**AVIS RELATIF À LA PROTECTION
CONTRE LES EVENTUELS EFFETS NOCIFS ET NUISANCES
PROVOQUÉS PAR LES RAYONNEMENTS NON IONISANTS
GÉNÉRÉS PAR DES ANTENNES ÉMETTRICES STATIONNAIRES**

Commune : FLEMALLE - Exploitant : TELENET GROUP

Référence exploitant : LG2283C

Rapport n° 3085 / 2025

Figure 1 : Vue en plan des lieux de séjour et des points de contrôle

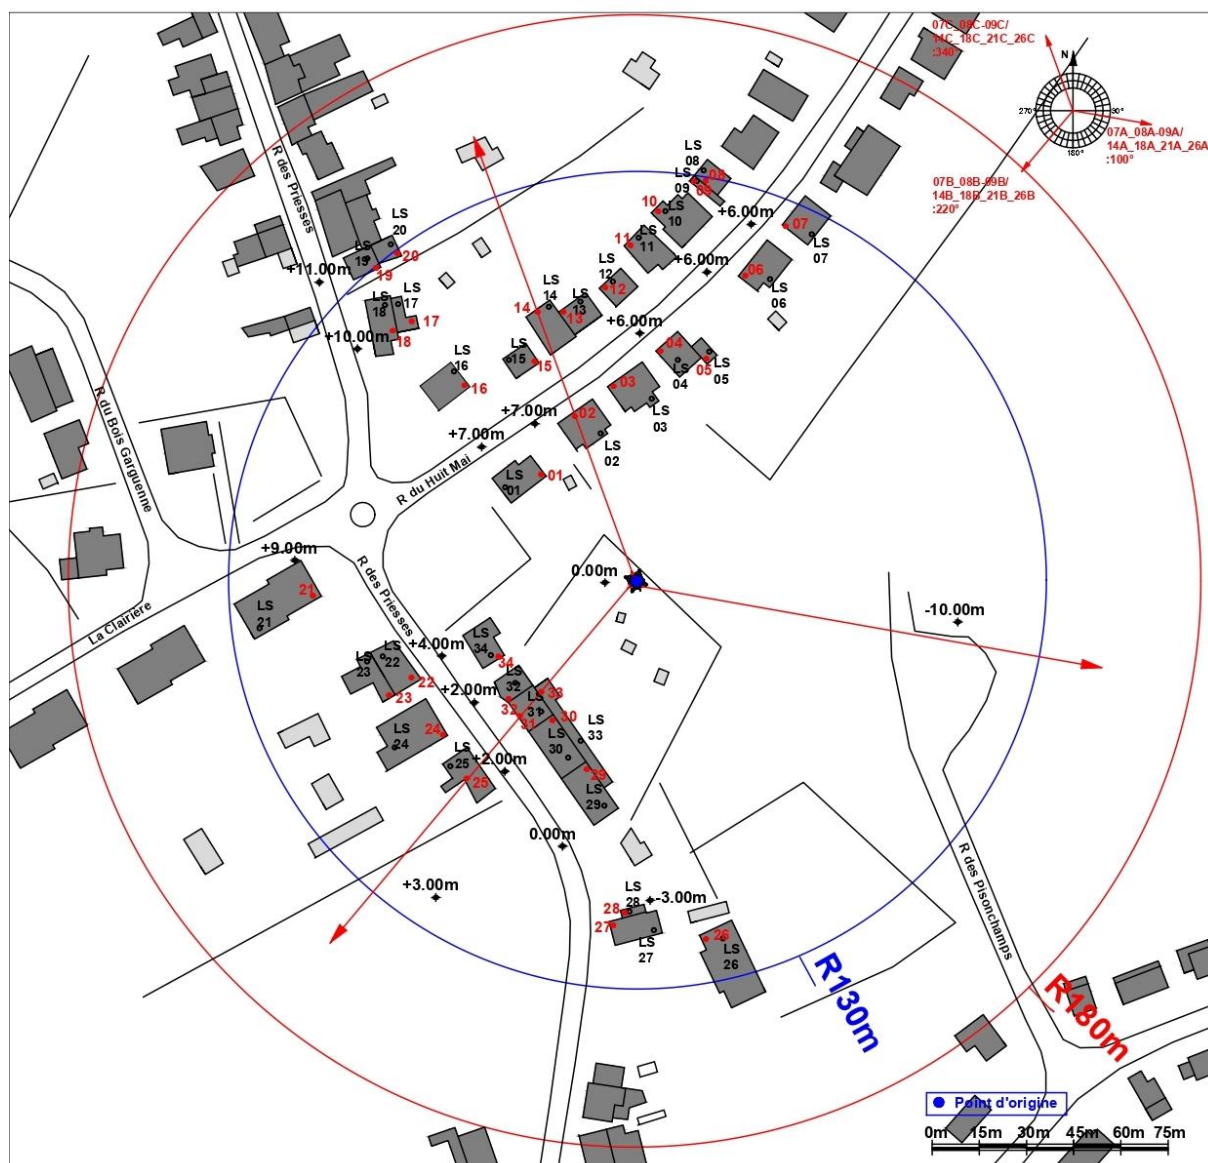
Les fréquences d'émission, la puissance rayonnée par chacune des antennes et leur gain permettent de déterminer le rayon de la zone à analyser. Tout dépassement de la limite par installation est exclu en dehors de cette zone. Le tableau 2 reprend les 35 LS² pour lesquels l'indice d'exposition est le plus élevé. Les différentes colonnes indiquent :

- le numéro du point de contrôle repris sur un des plans de la figure 1;
- le numéro du LS dans lequel se trouve le point de contrôle de la 1^{ère} colonne ;
- l'atténuation d'obstacle prise en compte pour le calcul de l'indice d'exposition dans le LS ;
- le résultat du calcul de l'indice d'exposition.

N° point de contrôle	LS	Atténuation (dB)	Indice d'exposition relatif à la limite par installation IE_i
15	LS15	3,0	0,962
25	LS25	3,0	0,945
22	LS22	3,0	0,787
24	LS24	3,0	0,725
13	LS 13	3,0	0,720
16	LS16	3,0	0,702
14	LS 14	3,0	0,611
32	LS32	3,0	0,583
12	LS 12	3,0	0,583
23	LS23	3,0	0,534
4	LS 04	3,0	0,440
11	LS 11	3,0	0,433
17	LS17	3,0	0,406
18	LS18	3,0	0,360
3	LS 03	3,0	0,334
10	LS 10	3,0	0,311
20	LS20	3,0	0,309
2	LS 02	3,0	0,295
19	LS19	3,0	0,291
6	LS 06	3,0	0,267
27	LS27	3,0	0,264
21	LS21	3,0	0,260
9	LS 09	3,0	0,238
8	LS 08	3,0	0,227
7	LS 07	3,0	0,174
28	LS28	3,0	0,165
26	LS26	3,0	0,163
34	LS34	3,0	0,152
31	LS31	3,0	0,144
5	LS 05	3,0	0,143
1	LS 01	3,0	0,129
30	LS30	3,0	0,118
33	LS33	3,0	0,117
29	LS29	3,0	0,086

En ce qui concerne les antennes de l'installation mentionnées dans le tableau 1, la distance maximale à laquelle la limite pourrait être atteinte, à l'extérieur, est égale à 126,4 m. S'il n'y a pas de LS à une distance inférieure, les antennes respectent forcément la limite d'immission.

Dans le cas des LS situés à l'intérieur des bâtiments, une atténuation d'obstacle est prise en compte et il en résulte que la distance maximale à laquelle la limite pourrait être atteinte se réduit à 90,1 m.

Figure 2 : Vue en plan des installations d'antennes dans un rayon de 300 mètres autour de l'installation faisant l'objet de la demande d'avis

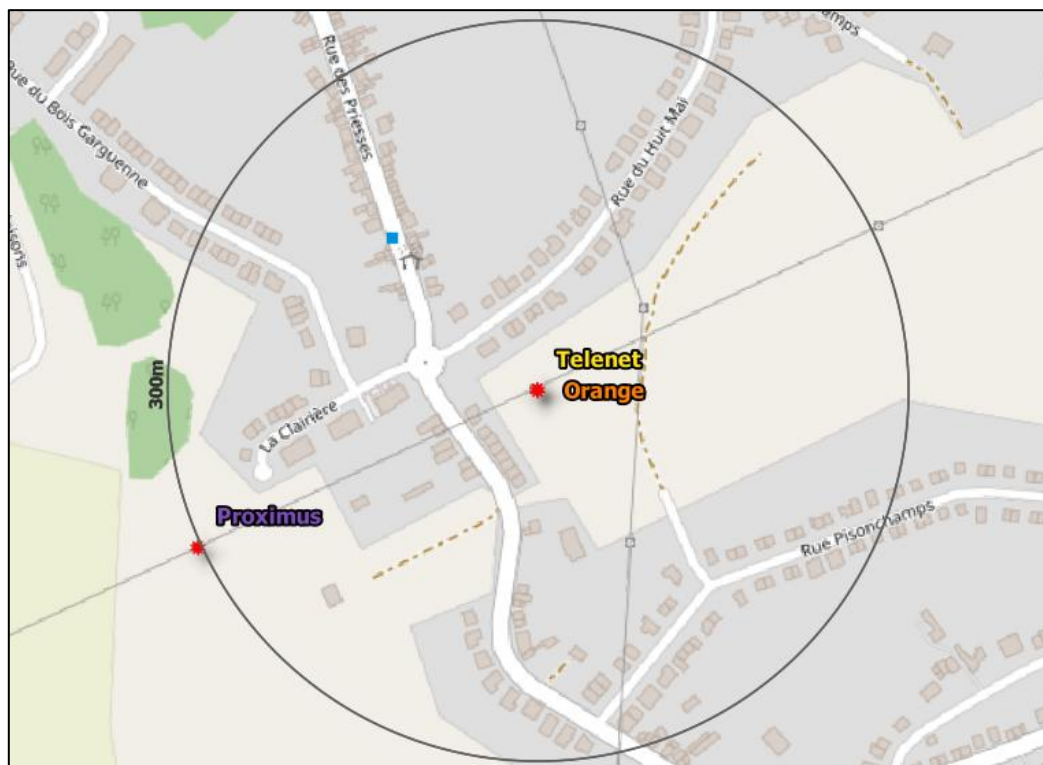
Le plan en projection verticale de la figure 2 indique la localisation des installations d'antennes émettrices stationnaires visées par le décret et situées dans un rayon de 300 mètres autour de l'installation référencée dans le paragraphe 2 et localisée au centre du cercle. Les données de localisation de ces antennes et les avis correspondant sont accessibles via le cadastre en ligne des antennes émettrices stationnaires⁸. Les installations prises en compte dans l'évaluation du respect de la limite cumulative sont les installations d'antennes émettrices déclarées en service par l'exploitant à la date du présent avis, à l'exception de l'installation référencée dans le paragraphe 2 et éventuellement d'autres installations ayant fait l'objet d'une demande d'avis à la même date et qui sont situées à l'intérieur de la zone de 300 mètres de rayon.

- a) il y a au plus 4 installations d'antennes émettrices stationnaires présentes dans la zone d'évaluation de 300 mètres de rayon représentée dans la figure 2, y inclus l'installation référencée dans le paragraphe 2 : la limite cumulative définie à l'article 4, §2 du décret est nécessairement respectée dans les lieux de séjour à l'intérieur de la zone d'évaluation de 300 mètres de rayon ;

- b) il y a exactement 5 installations d'antennes émettrices stationnaires présentes dans la zone d'évaluation de 300 mètres de rayon représentée dans la figure 2, y inclus l'installation référencée dans le paragraphe 2 et il existe, pour 3 ou 4 de ces installations, un avis attestant le respect de la limite abrogée de 3 V/m : la limite cumulative définie à l'article 4, §2 du décret est nécessairement respectée dans les lieux de séjour à l'intérieur de la zone d'évaluation de 300 mètres de rayon ;

- c) dans tous les autres cas, il a été vérifié que la limite cumulative définie à l'article 4, §2 du décret n'est pas dépassée dans les lieux de séjour sur base du nombre d'installations localisées dans la zone d'évaluation de 300 mètres de rayon représentée dans la figure 2, de leur localisation ainsi que des données inscrites dans la figure 1 et au paragraphe 4 du présent avis et dans les avis attestant le respect de la limite par installation ou de la limite abrogée de 3 V/m relatifs aux autres installations reprises dans la figure 2.

Compte tenu des considérations ci-dessus, il apparaît que l'intensité du rayonnement électromagnétique généré, dans les lieux de séjour situés dans un rayon de 300 mètres autour de l'installation référencée dans le paragraphe 2, par l'ensemble des antennes émettrices stationnaires de l'ensemble des exploitants du même site d'antennes émettrices stationnaires respecte la limite fixée à l'article 4, § 2 du décret.
